HT-204-3

HTTR 設工認 第 4 回申請の再申請(R2.3.30)の
コメントに係る回答
(BDBA)

日本原子力研究開発機構 大洗研究所

第4回申請の一部補正(R2.3.30)に対する確認事項 (No.11 R2/6/12)：第4編 (BDPA)

JAEA 事象の評価結果⑥ (2/3)

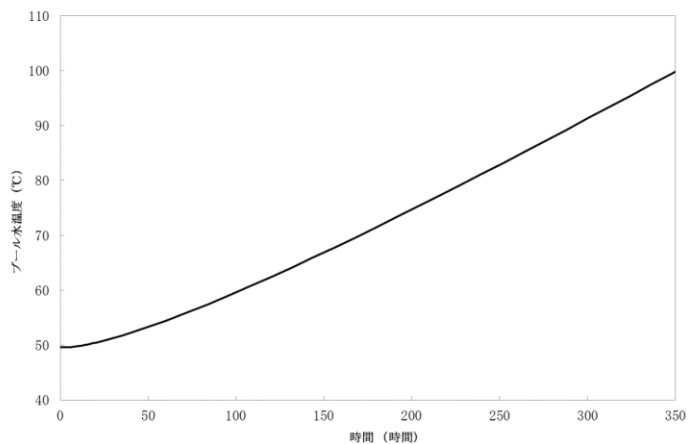
BDBA 発生時に必要となる使用済燃料貯蔵プールへの給水量は1日当たり 1.0m^3 であることを定量的に説明すること。

BDBA 評価時の使用済燃料貯蔵プールの初期水位から燃料頭頂部までの水の容積は約 11.6m^3 である。事象発生から約15日でプール水温度が 100°C に達し、約19日で 水位が使用済燃料の頭頂部まで低下すると評価している(参考資料1)。

事象が発生するとプール水の温度が徐々に上昇し、約15日で100℃に達する。その後、プール水の水位は蒸発により徐々に低下し、事象発生から使用済燃料の頭頂部までのプール水の水位維持ができなくなるまでに要する時間は約19日である。水位維持できなくなった後は、貯蔵ラック表面の空気による自然対流熱伝達による冷却により、貯蔵ラックの温度上昇速度は約130℃/日となり、貯蔵ラックの強度を確保するための制限温度800℃※に至るまでに要する時間は約24日となる。

図1 夏海湖の取水位置の代表例

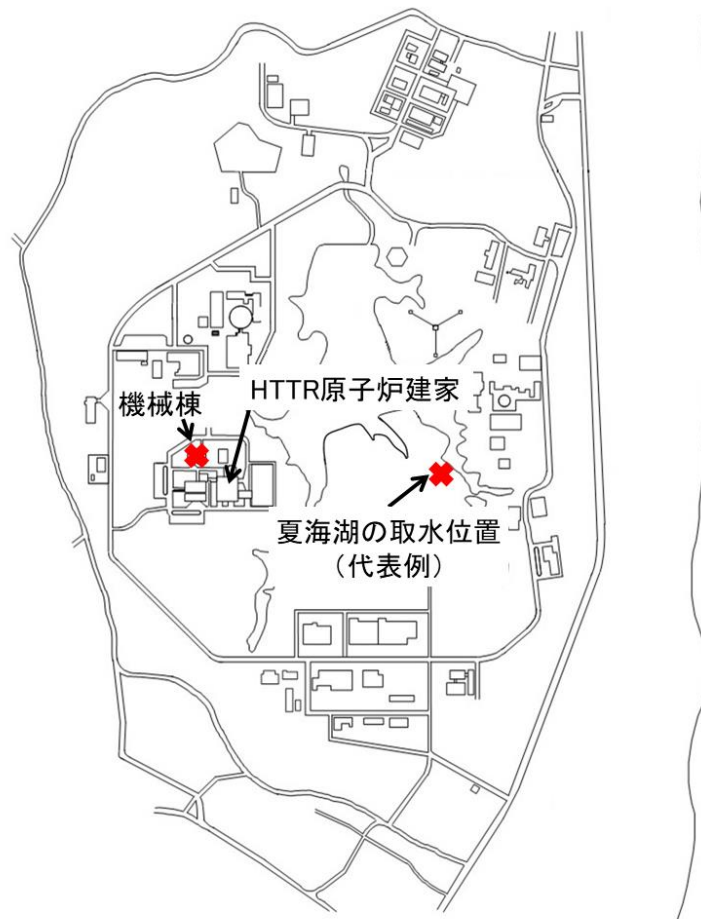
夏海湖から消防自動車までの揚水及び消防自動車から使用済燃料貯蔵プールへの注水について、消防自動車のポンプがB-2級以上であれば十分可能であることを具体的に説明すること。

夏海湖からの揚水場所の代表位置として示す図1の位置では、消防自動車はT.P.+約32m（国土地理院地図：<https://maps.gsi.go.jp/>）に駐車し、T.P.約+27mの夏海湖から揚水する。消防車の吸水口の高さ約1m を加えた、約6mの高さを揚水する必要がある。このため、設計仕様に「6.5m以上の高さを揚水できること」を追加する。
